大磯駅前広場整備修正計画

【パブリックコメント(R3.2.1～3.2)時点の修正計画】

【修正計画(パブコメ等の意見を反映)】

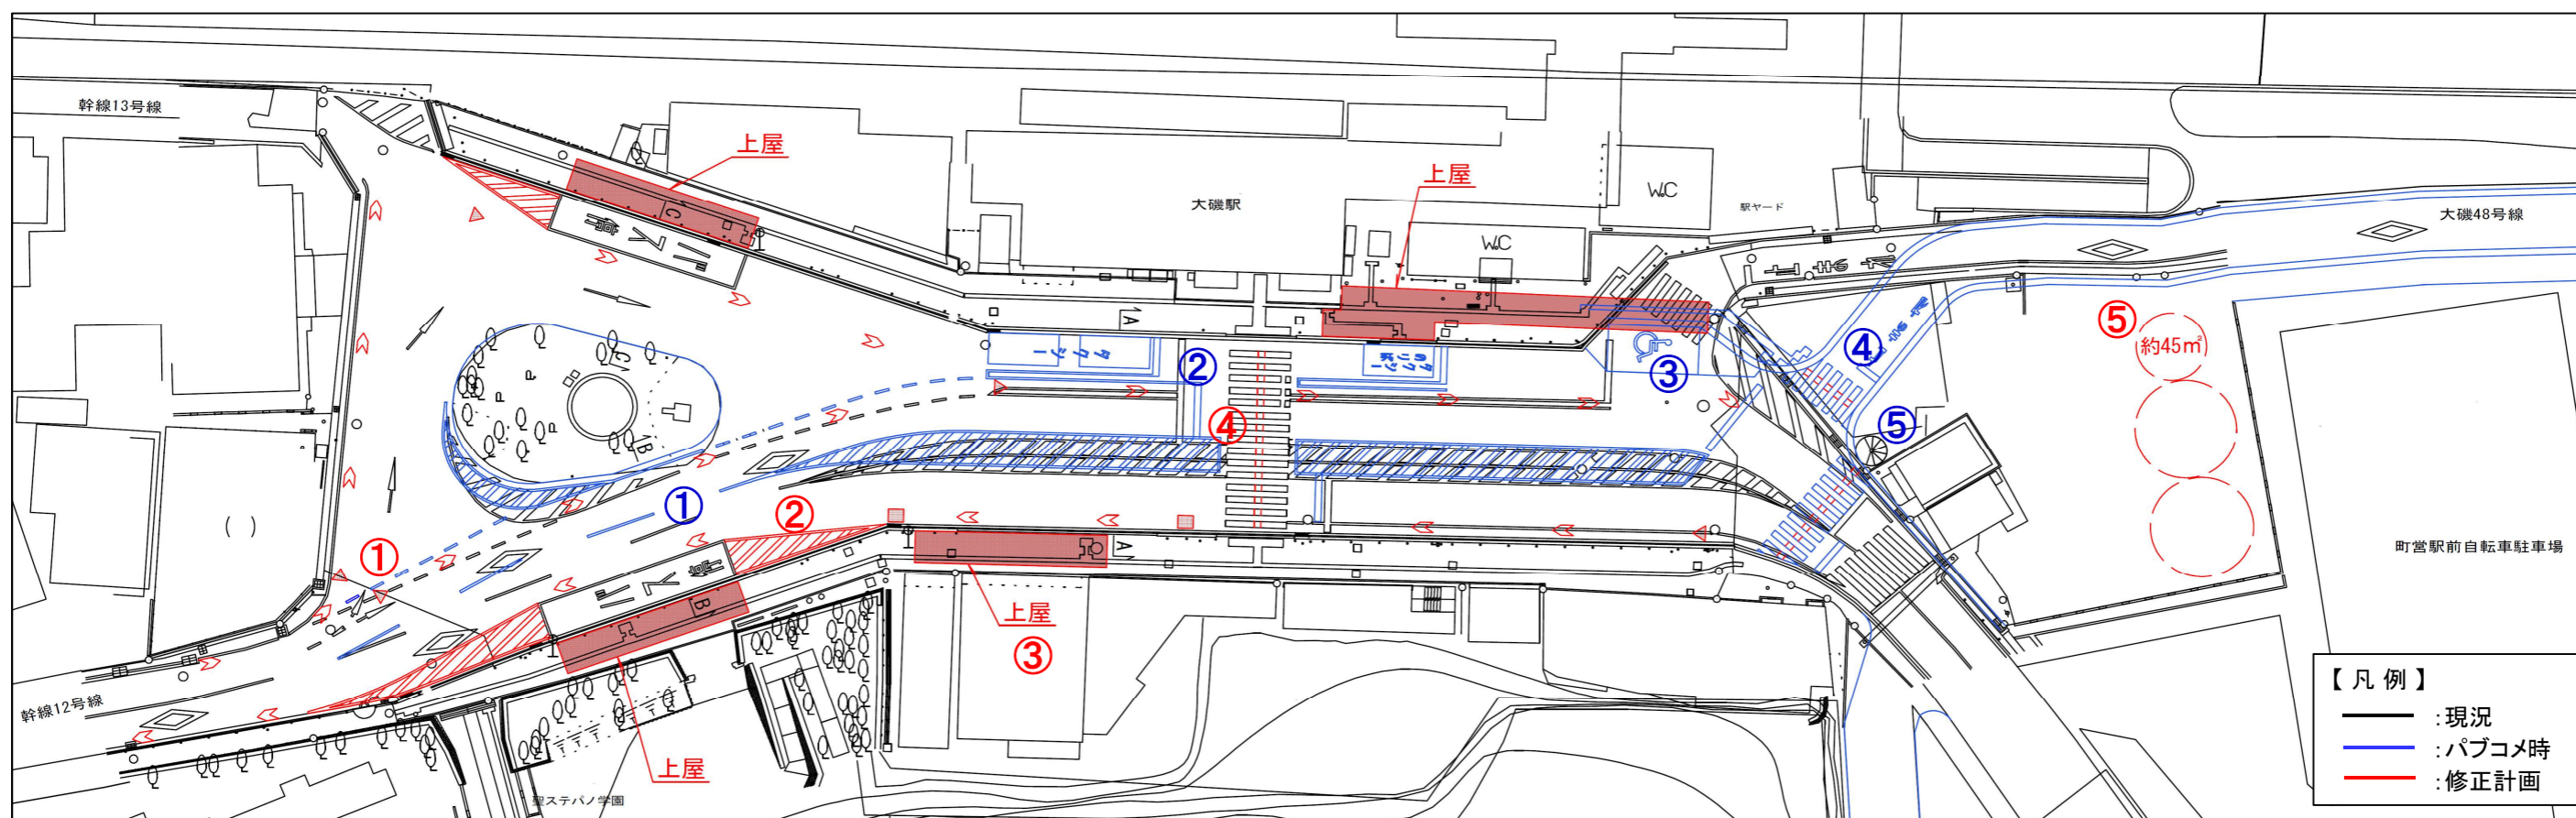
- ①バス停横の道路幅員の確保
- ②タクシーの2重停車の解消

- ③障がい者用乗降スペースの確保
- ④鋭角な交差点形状の是正

- ⑤横断歩道移設及び歩行者滞留空間の確保

- ①自転車走行位置を誘導する矢羽根を設置
- ②ゼブラによりバス停車時の自転車走行位置を誘導

- ③バス停等に屋根を設置
- ④横断歩道に目の不自由な方用のエスコートゾーン設置

- ⑤店舗、交番、観光案内所の移転先の具体化
